2022年3月15日

株式会社タカチ電機工業

製品仕様変更のご案内

◆BCAS101007G、BCAS101010Gの変更内容について

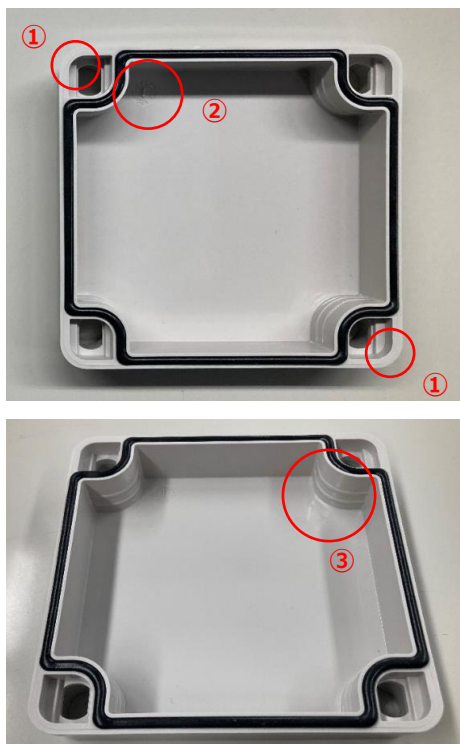
- ・トップカバーのみ嵌合部の凹凸形状が変更になり、**対角とも凸凹が無くなりました**。※写真①
- ・材質マークの位置・刻印が変更になり、製造ロットが削除になりました。※写真②
- ・トップカバー内側四隅に凸部が追加されました。※写真③

◆BCAS151507G、BCAS151510Gの変更内容について

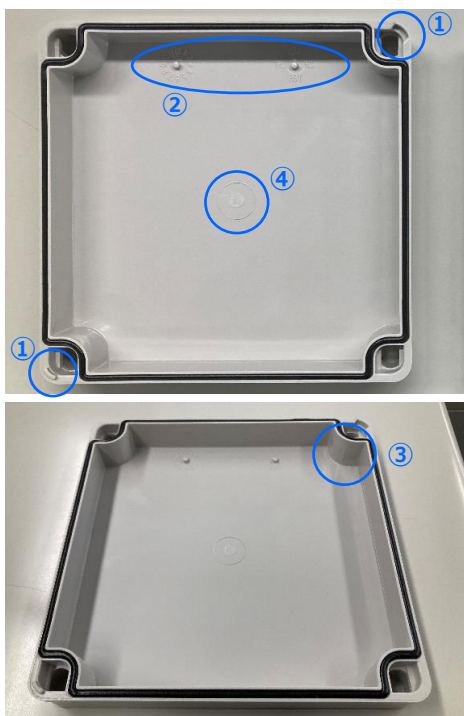
- ・トップカバーのみ嵌合部の凹凸形状が変更になり、**対角とも凹になりました**。※写真①
- ・材質マークの位置・刻印変更、製造ロットが削除になりました。 ※写真②
- ・トップカバー内側四隅に凸部が追加されました。 ※写真③
- ・内部中央のゲート口が無くなりました。※写真④
